Stellungnahme der Bundesarchitektenkammer
Entwurf DIN 4108 Beiblatt 2:2017-11

Date: 21.12.2017	Document:	Project: E DIN 4108 Beiblatt 2:2017-11
------------------	-----------	---

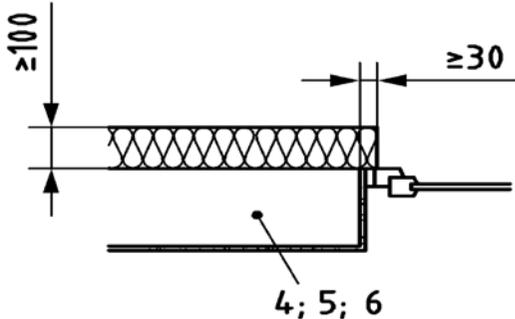
MB/ NC ¹	Line number (e.g. 17)	Clause/ Subclause (e.g. 3.1)	Paragraph/ Figure/ Table/ (e.g. Table 1)	Type of comment ²	Comments	Proposed change	Observations of the secretariat
			138		Kellerwand (sofern Dämmung unterhalb der Kellerdecke angeordnet) fehlt oder ist falsch. Es muss ein oberer Grenzwert angegeben werden.		
			Bild 139 ff	te	Es fehlen Anschlüsse zu Tiefgaragen	Bitte ergänzen

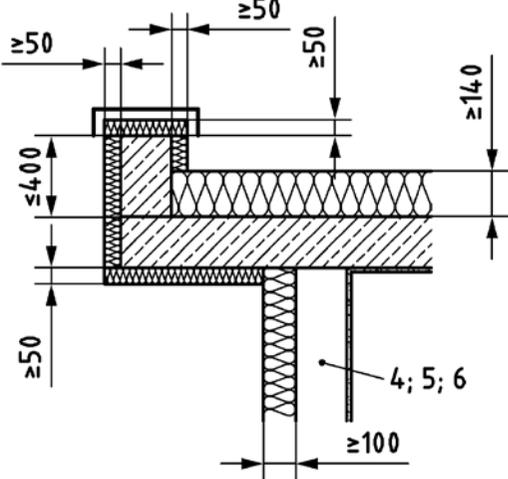
MB/ NC ¹	Line number (e.g. 17)	Clause/ Subclause (e.g. 3.1)	Paragraph/ Figure/ Table/ (e.g. Table 1)	Type of comment ²	Comments	Proposed change	Observations of the secretariat
			Bilder 323 ff	te	 <p>Die Auskrugung der Stahlbetondecke ist zu vermaßen</p>	Maximale Auskrugung ist zu vermaßen	
			Bilder zu Ortgang ab 301	te	Es fehlt der Außenwandanschluss an wärme gedämmtes Kehlbalkendach zum unbeheizten Dach analog zu Bild 346	Bitte ergänzen
